委員および一般からのご意見

委員からの流域委員会の審議に関する意見、指摘(2005/7/25～2005/8/4)

一般からの流域委員会へのご意見、ご指摘(2005/7/25～2005/8/4)

川上ダム周辺活断層図

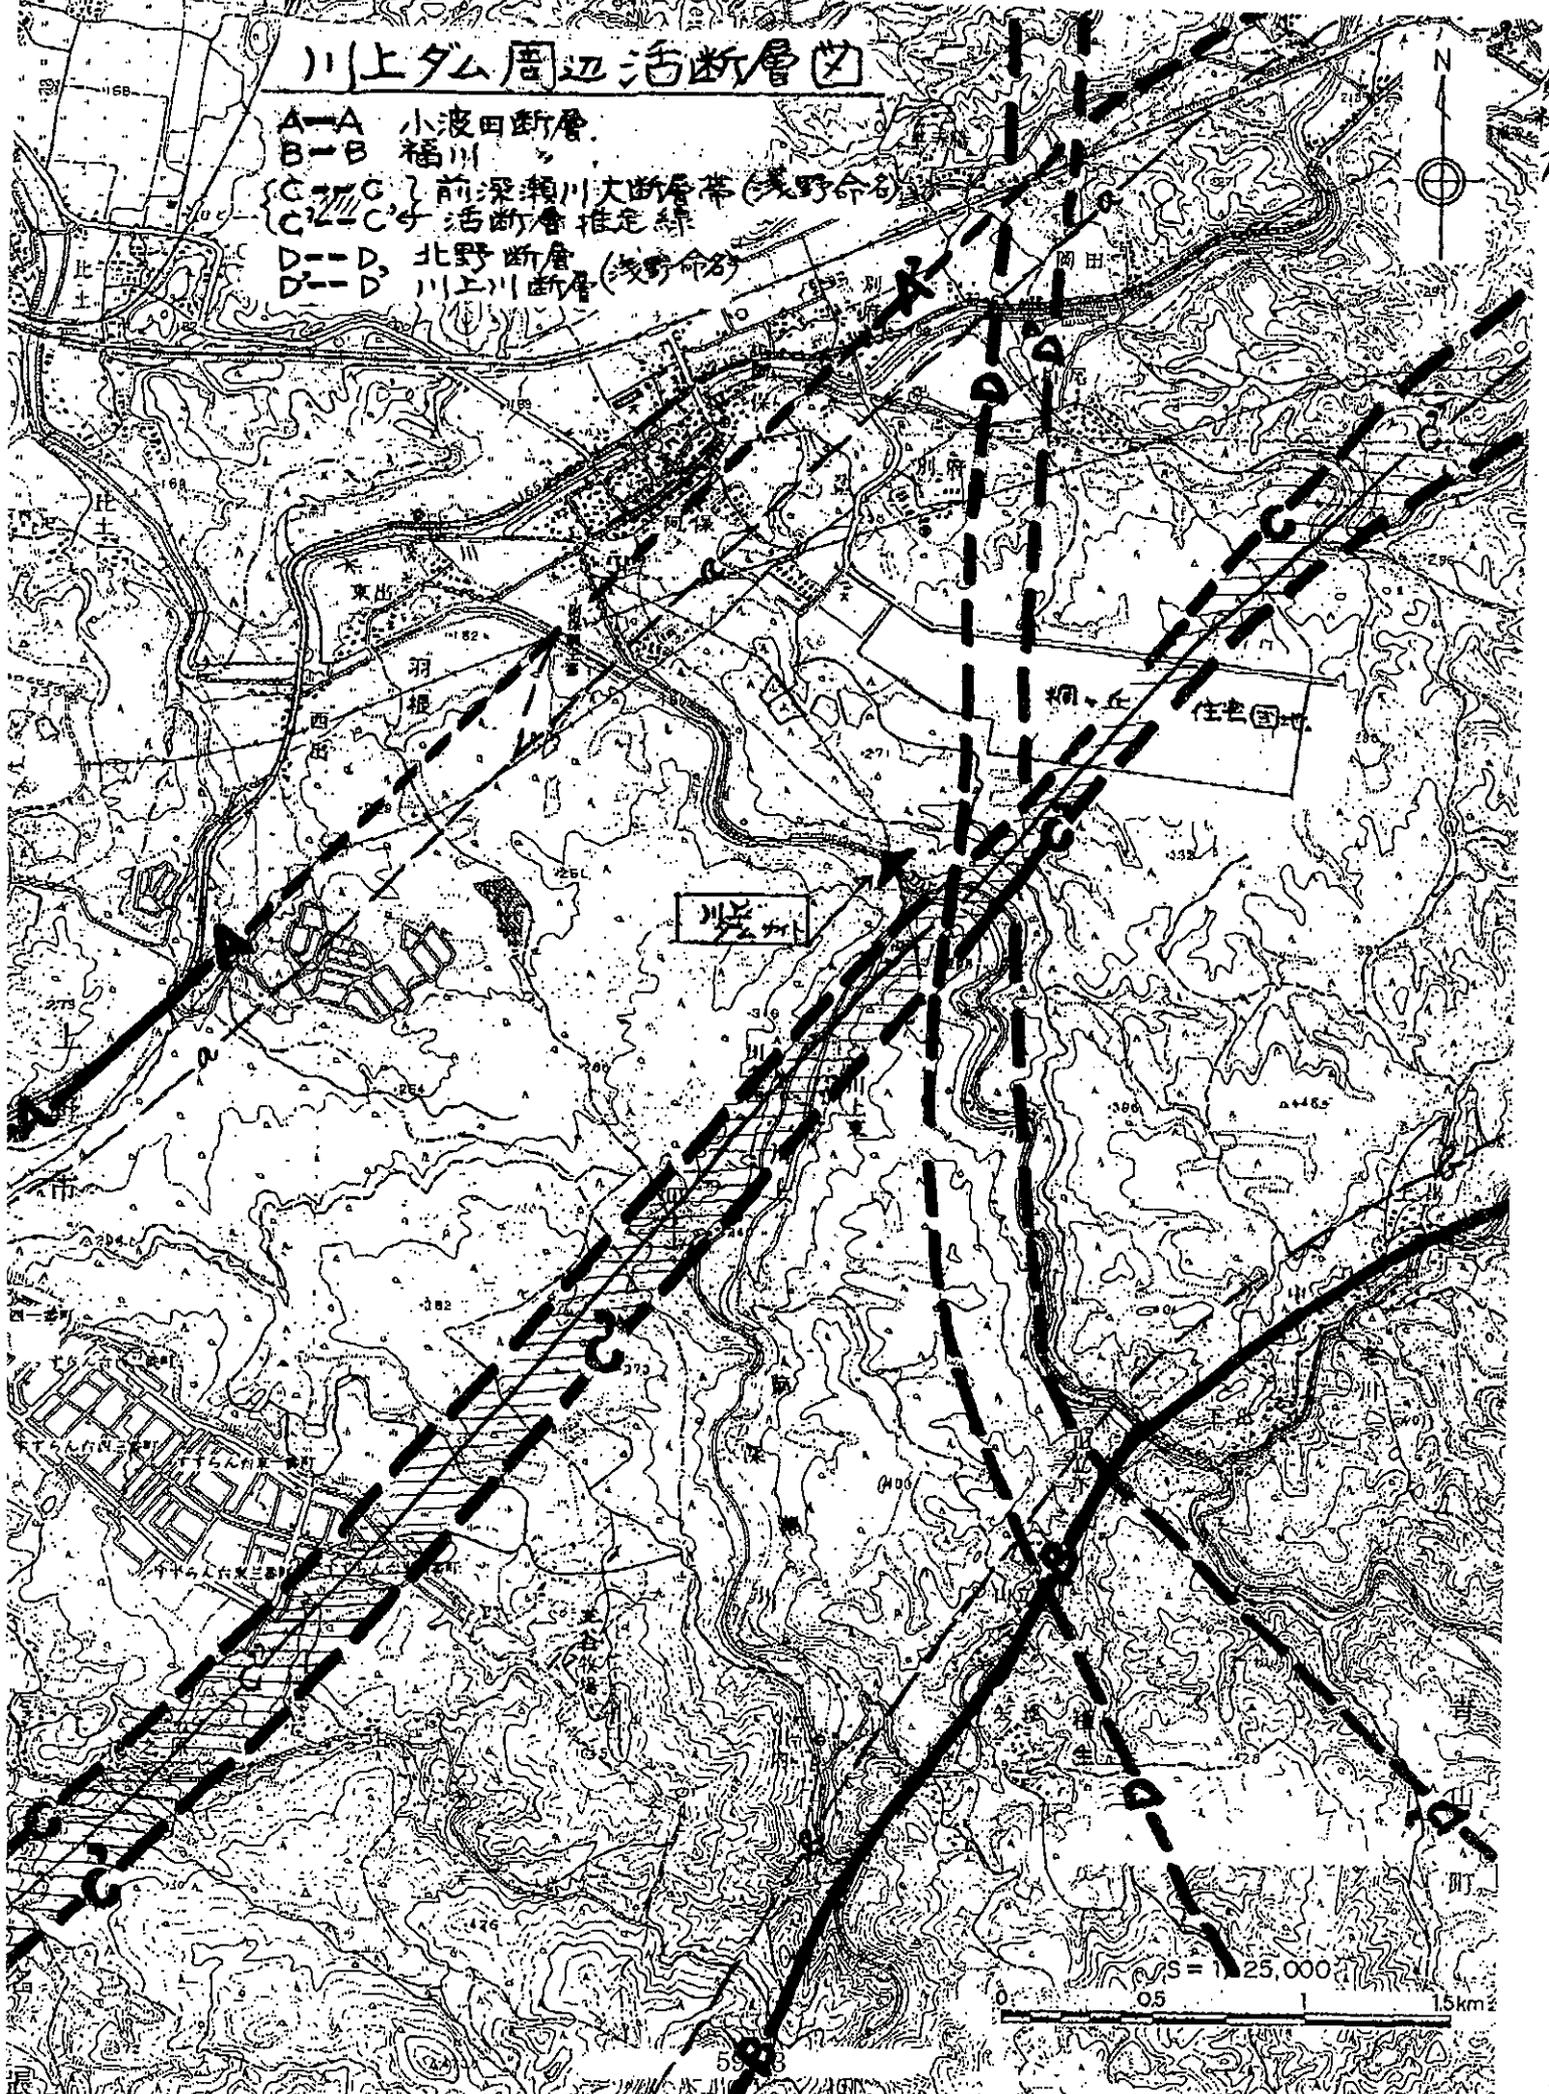
- 2004・11/27 付で浅野隆彦さんが「川上ダム」建設の危険性について貴委員会に意見書を提出、地質についての詳細な資料は木津川上流住民対話集会(2004・3/20~9/4)に提出されています。資料は水資源機構川上ダム建設所から調査資料の提供を受け、又、開示されない資料については情報公開で資料提出を求めた上で何ヶ月にもわたる調査検討によるものです。川上ダム予定地の地質・断層の上にダム建設することについて再検討をお願いします。(資料 1)
- 三重県防災危機管理局から「わが家の防災情報シート」が7月伊賀市広報などと共に配布されました。三重県の主要な活断層の概略位置・東海・東南海・南海地震同時発生時に予想される震度と津波の高さが示されています。川上ダム建設予定地上下に推定活断層・活断層が示されています。専門的な資料(東大...)検討をお願いします。(資料 2)
